Projekt Brenner-Nordzulauf im gemeinsamen und erweiterten Planungsraum

PROTOKOLL

Thema:	20. Sitzung des Regionalforums
Datum und Uhrzeit:	29. Juni 2020, 14:00 - 16:15 Uhr
Ort:	Parkhotel Crombach, Kufsteiner Straße 2, 83022 Rosenheim

Blick in die Planungswerkstatt Innquerung bei Fischbach/Nußdorf

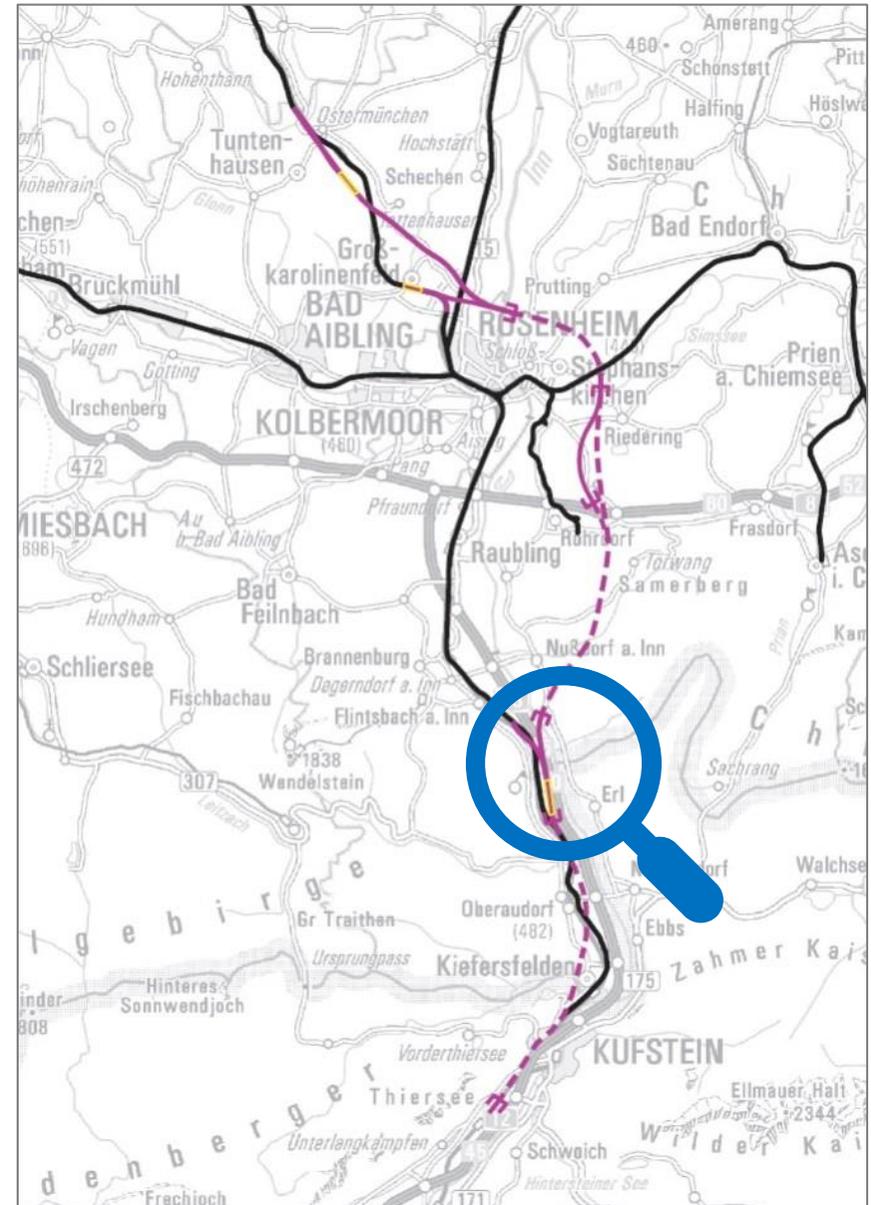
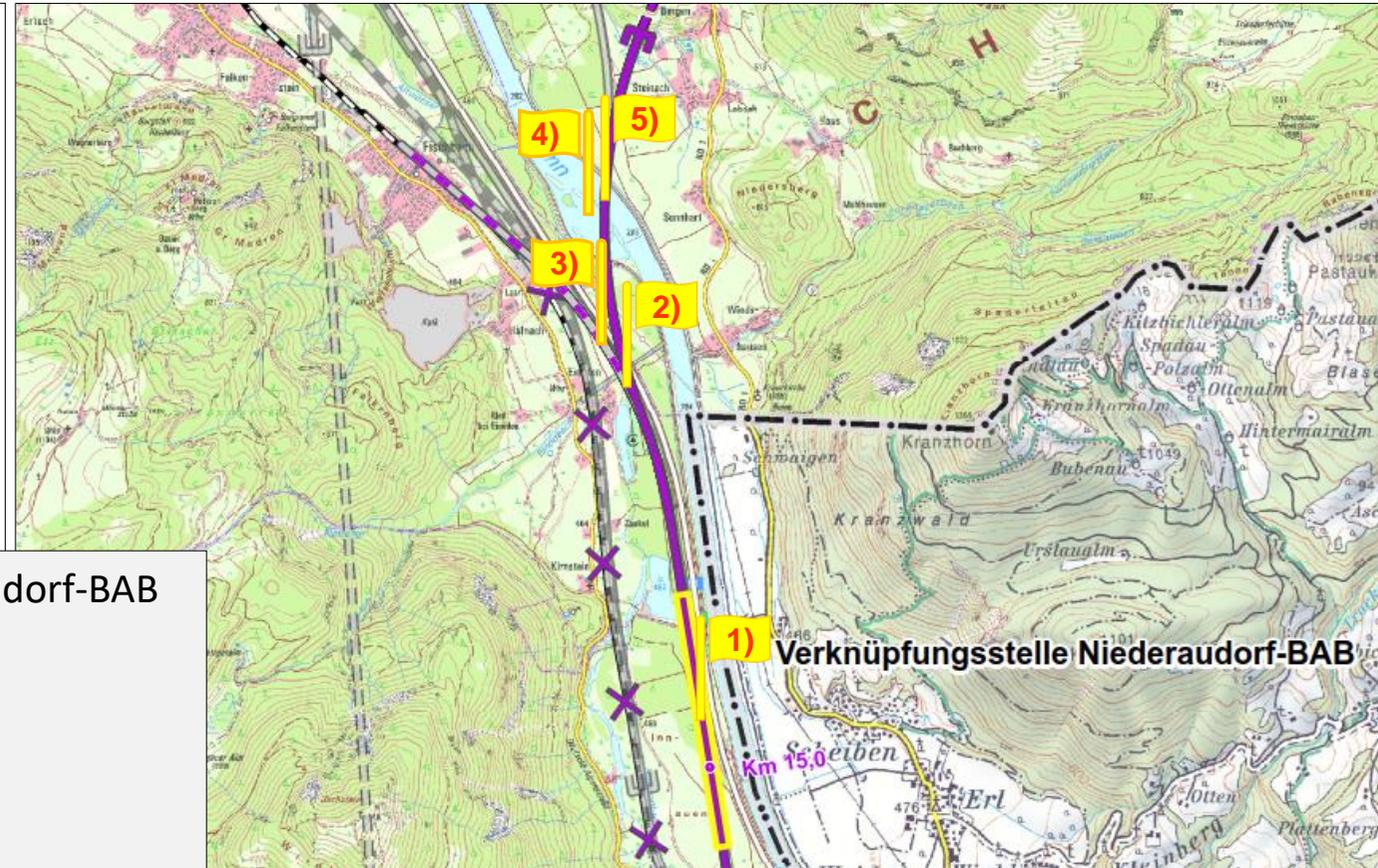
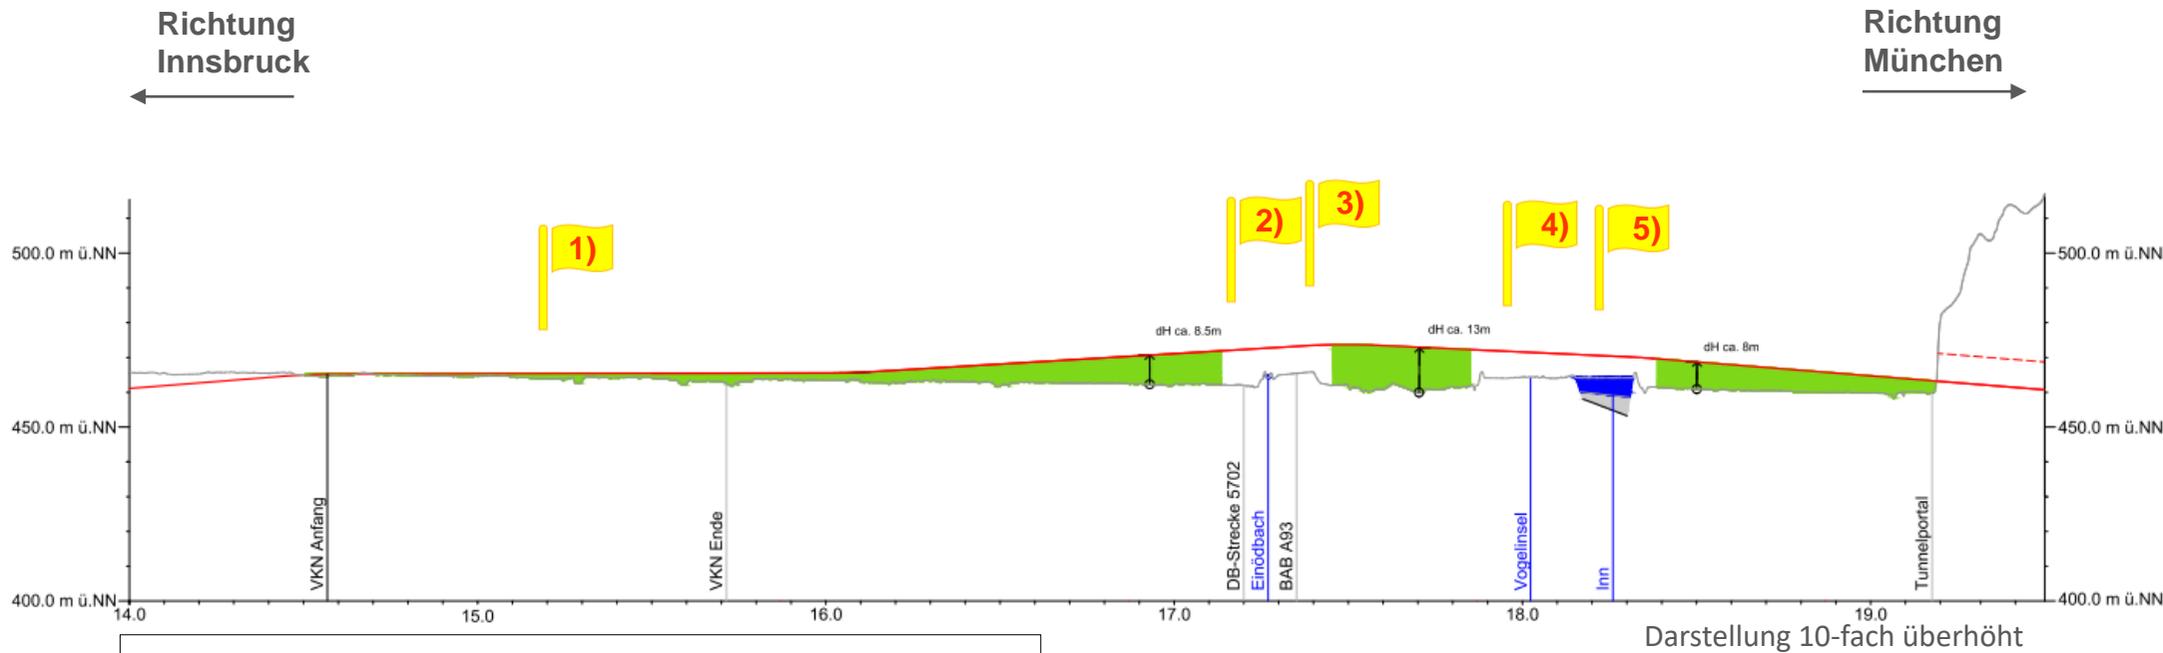
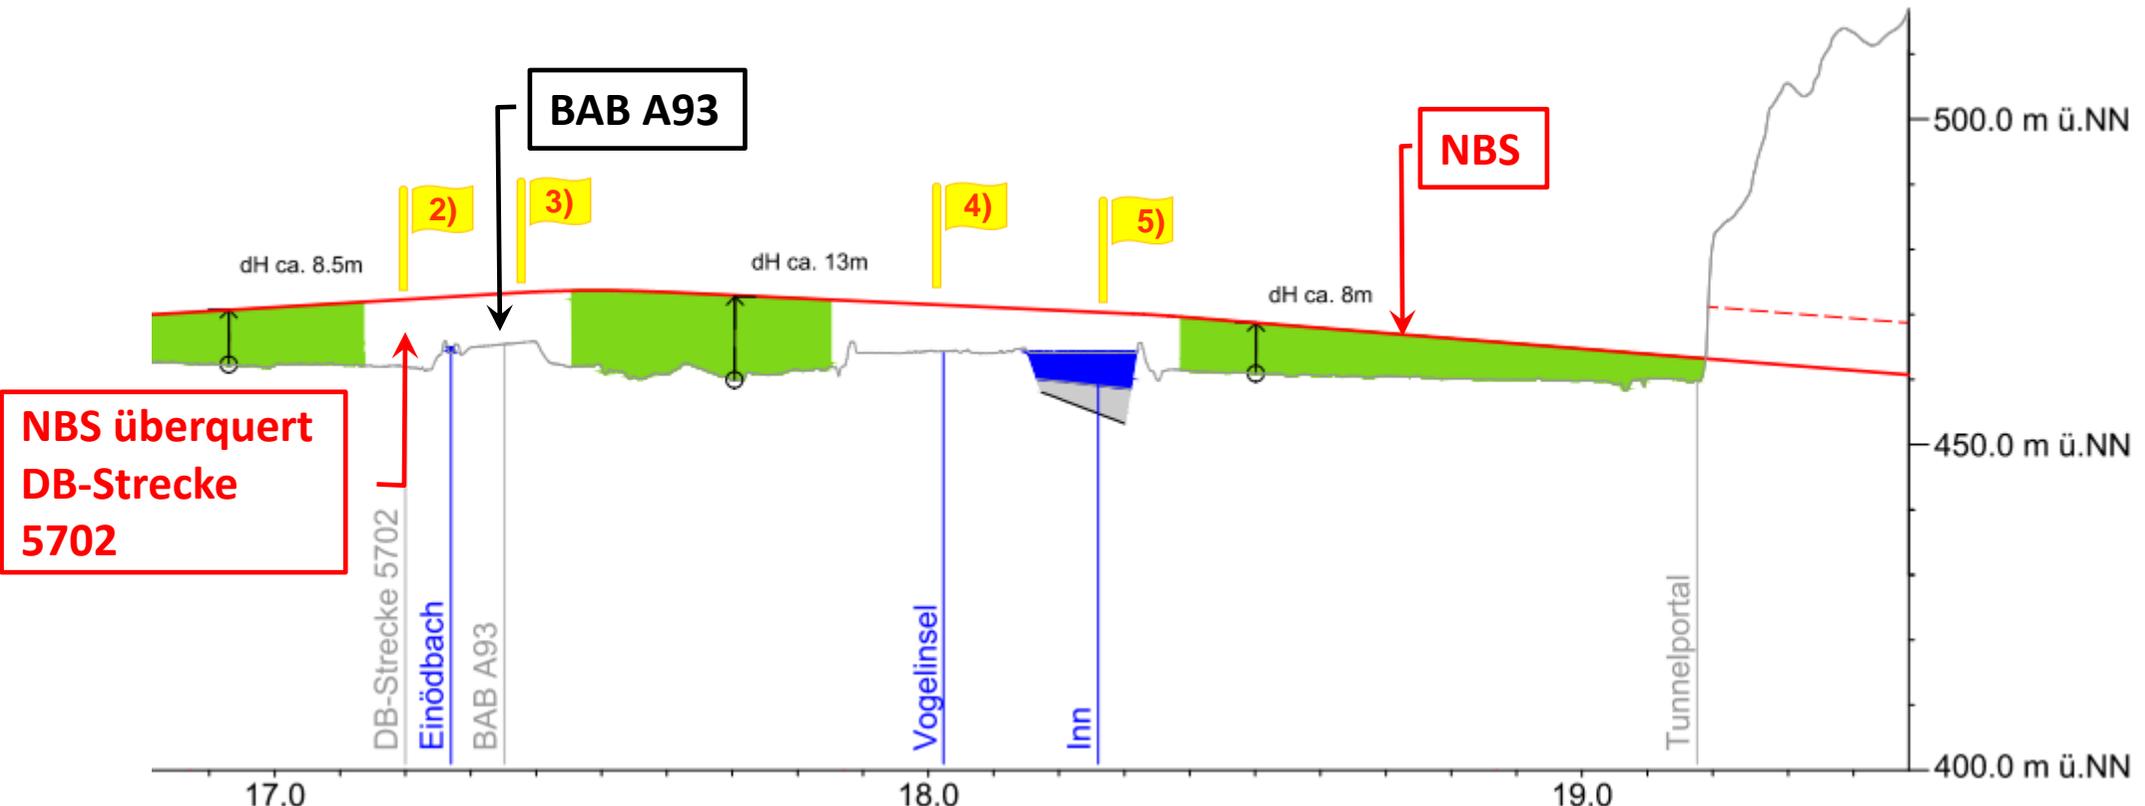
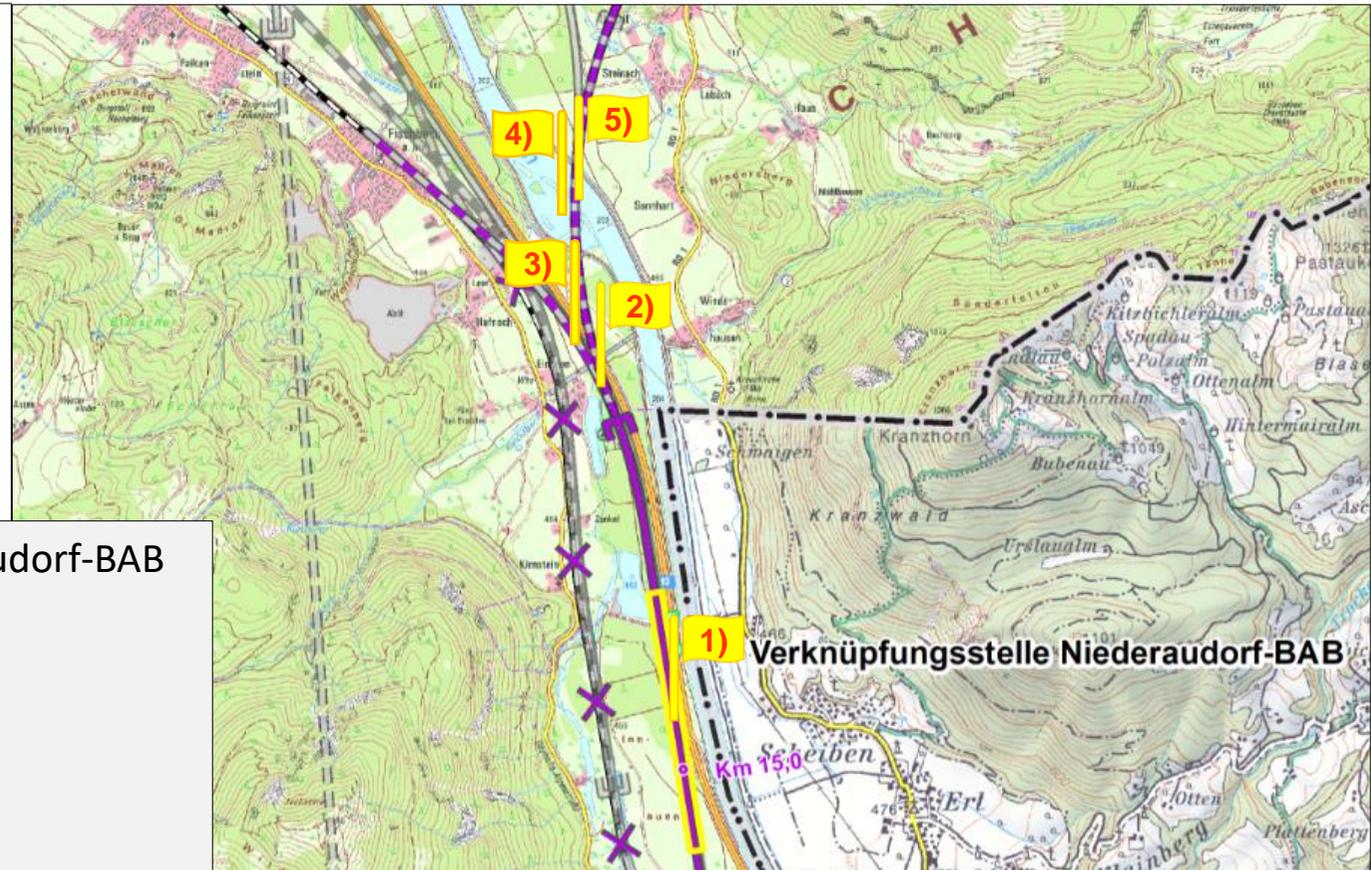
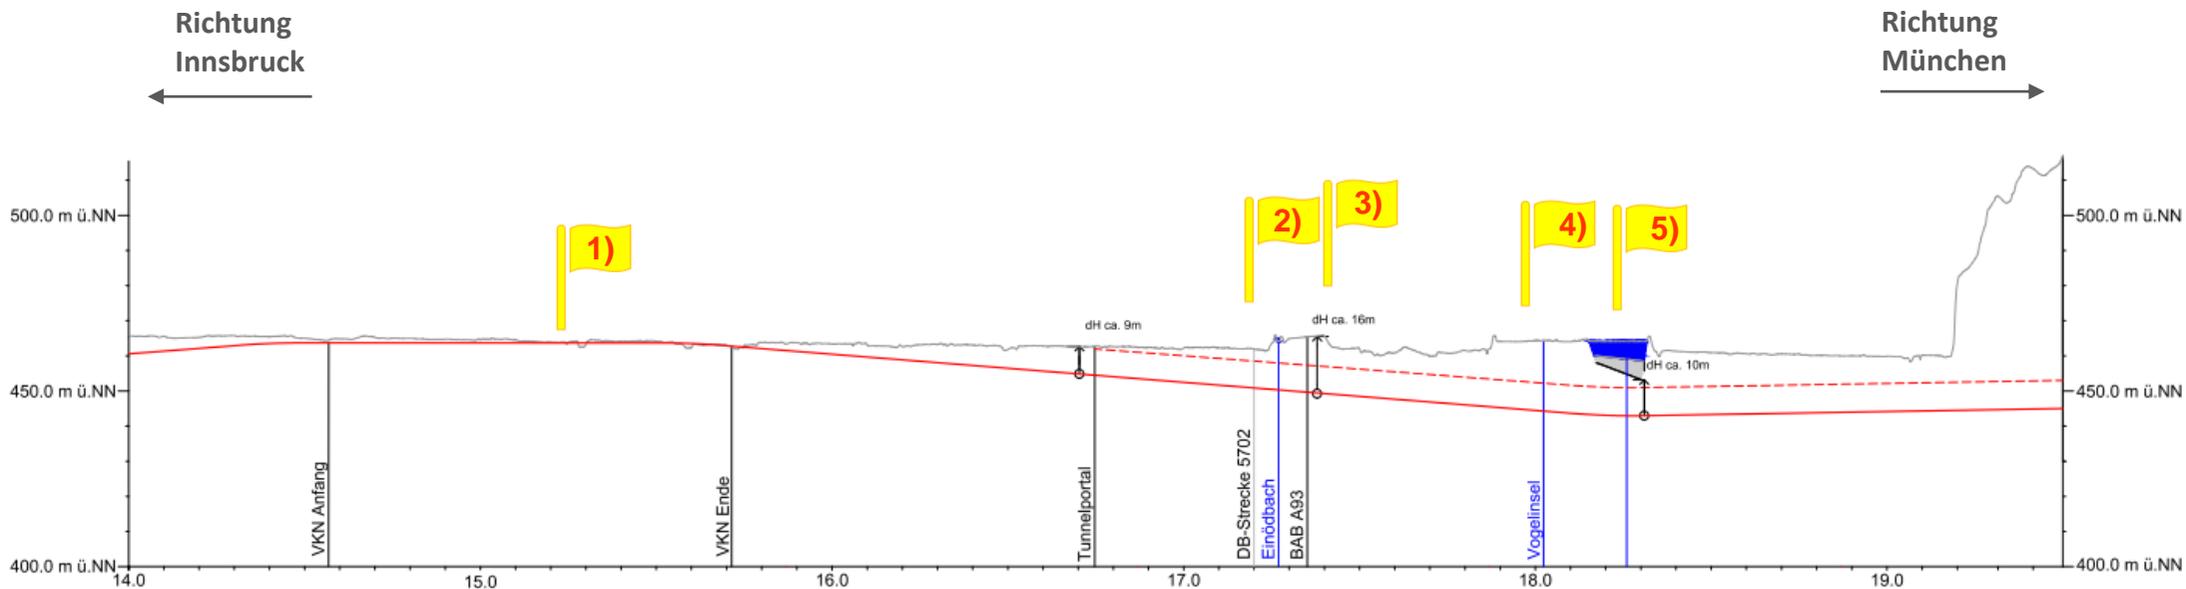
Ein Mitglied fragt, ob seine Informationen richtig seien, dass die Baugrunduntersuchung noch nicht abgeschlossen wären.

Ein Mitglied stellt fest, die Bahnen hätten eine grundsätzlich ablehnende Haltung zur Inn-Unterquerung. Wichtige Erkenntnisse fehlten noch, außerdem seien die Realisierungs- und Genehmigungsrisiken aus Sicht des Mitglieds bei der Überquerung deutlich höher zu bewerten. Bei einer Unterquerung gebe es deutlich mehr Handlungsspielräume. Daher sei die Einschätzung der Bahnen höchstfraglich. Auch die Lokalisierung der Verknüpfungsstelle lehne er ab, da sie auf wertvollen landwirtschaftlichen Flächen vorgesehen sei.

Ein Mitglied fragt, ob neben der bergmännischen und der offenen Tunnelbauweise auch andere Bauweisen möglich wären. Dies sei in Tirol geschehen.

- Alexander Buchner bestätigt und erklärt, dass eine Baugrunduntersuchung geplant gewesen sei, aufgrund von corona-bedingten Personalengpässen jedoch verschoben werden mussten und aktuell aufgrund der Hochwassergefahr nicht möglich seien.

- Alexander Buchner erklärt, die jetzige Bewertung erfolge aufgrund der jetzigen Erkenntnisse. Untersuchungen zur Inn-Unterquerung könnten wieder aufgenommen werden, sobald neue Erkenntnisse vorlägen.

- Alexander Buchner antwortet, dass bei der bergmännischen oder offenen Bauweise jeweils grundsätzlich auch Sonderbauweisen denkbar sind.
- Peter Hofer ergänzt, dass andere Methoden ggf. noch höheres Risiko bergen. Beispielsweise wäre bei einem Einsatz von HDI-Säulen (Hochdruckinjektionssäulen) in Kombination mit Druckluft wahrscheinlich eine entsprechend höhere Überlagerung notwendig.
